**CCR-VIA -- COMITATO DI COORDINAMENTO REGIONALE PER LA  
VALUTAZIONE D'IMPATTO AMBIENTALE**

**Giudizio n° 3824 del 26/01/2023**

**Oggetto:** Impianto di depurazione sito in Località Villa Pavone nel Comune di Teramo

**Tipo procedimento:** Verifica di Assoggettabilità a VIA ai sensi dell'art. 19 del D.Lgs. 152/06 e ss.mm.ii.

Figura 3-5 - Stralcio Carta della Pericolosità Idraulica, in rosso l'area d'esame ubicata in zona P1 – Pericolosità moderata

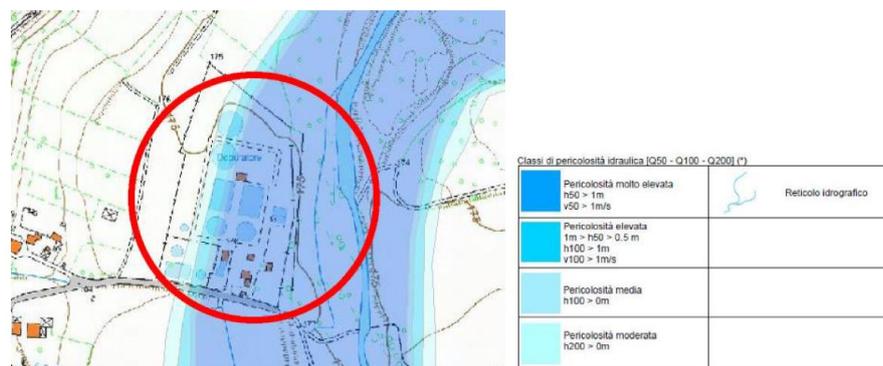
Tenuto conto che l'impianto rientra in aree a pericolosità idraulica del PSDA e che, pertanto, la ditta ha previsto la predisposizione di un apposito Studio di compatibilità idraulica a valle del quale " *saranno valutate eventuali misure compensative e di mitigazione, (da avvalorare all'esito delle risultanze dello studio di compatibilità idraulica)*";

Ritenuto che lo studio di compatibilità idraulica e le necessarie opere di mitigazione siano da realizzarsi nei tempi tecnici strettamente necessari;
